Kvarnholmen Utvecklings AB c/o JM AB  
Att. Nicklas Backfjärd  
169 82 Stockholm

## ANTIKVARISKT UTLÅTANDE OMBYGGNAD AV HUS 23, BAGERIET, TILL NÄRCENTRUM OCH BOSTÄDER – SKÄRMTAK, KVARNHOLMEN, NACKA

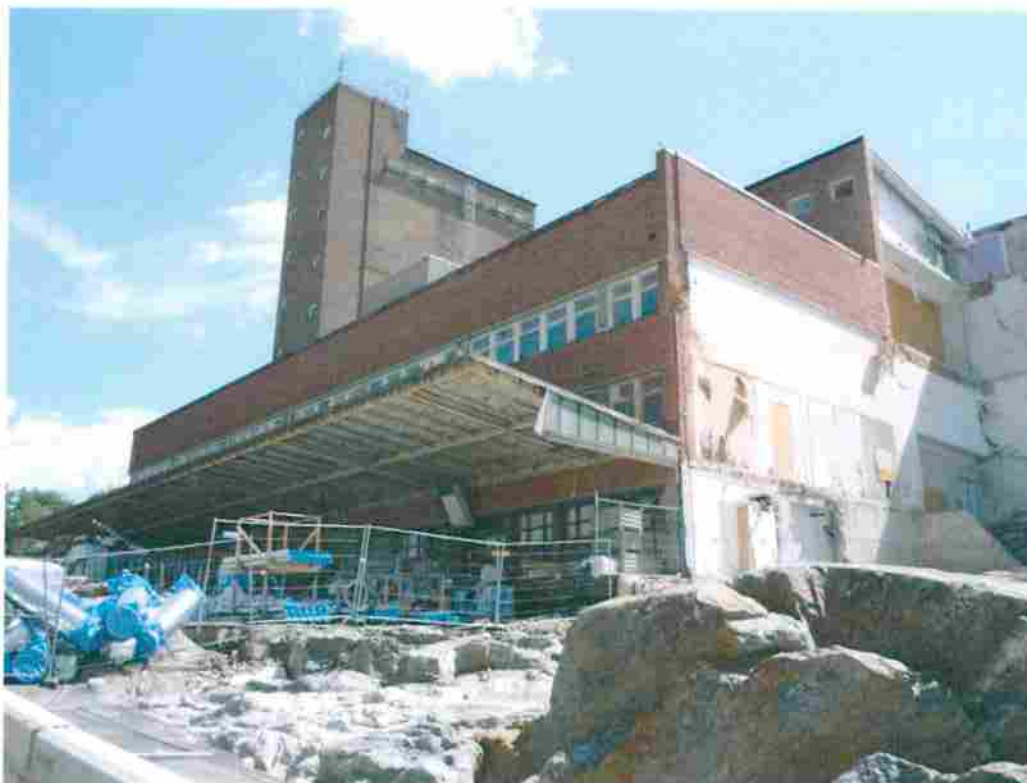
Undertecknad har ombetts göra ett utlåtande avseende påverkan på det kulturhistoriska värdet som varande antikvarisk egenkontrollant inom projektet. Min bedömning är att åtgärden minskar det kulturhistoriska värdet något, men inte till den grad att det kan anses utgöra en förvanskning av byggnadens eller skärmtakets kulturhistoriska värde.

En kortning av skärmtaket innebär ett ingrepp som minskar dess kulturhistoriska värde något, främst som historiskt dokument över den tidigare verksamheten. Tillräckligt mycket av skärmtaket bevaras för att upplevelsen av dess ursprungliga tidstypiska, funktionsbetingade och arkitektoniska utformning ska bestå. Takets kortare utbredning korresponderar även arkitektoniskt med den nya centrumfunktionen. Under skärmtaket består fasaden av glasade partier motsvarande nya butiker, medan fasaden utanför har slutna portar av olika slag.

Den ursprungliga kjolen bör rekonstrueras. Möjligen kan dess höjd minskas som en anpassning till de nya markförhållandena. Den lodräta ytan med dess horisontella avslutning bör dock bibehållas. Framför kjolen kan skylt för att markera byggnadens nya funktion monteras. Genombrutna bokstäver kan även placeras ovanför kjolen. Skyltningen ska ha en genomtänkt arkitektonisk utformning. Skyltåador är inte lämpliga.

Skärmtakets undersida bör bevara synlig trä- och stålkonstruktion för att understryka dess funktionella estetik. Undersidan har tidigare varit vitmålad; en behandling som kan upprepas. För att föra in ljus till entrén kan begränsade öppningar mellan träbalkarna närmast fasaden göras. Det massiva och slutna intrycket av taket måste dock bevaras. Ny belysning på skärmtakets undersida bör ej vara infälld utan ha fullt synligt montage, gärna vald med tanke på skärmtakets industriella karaktär.
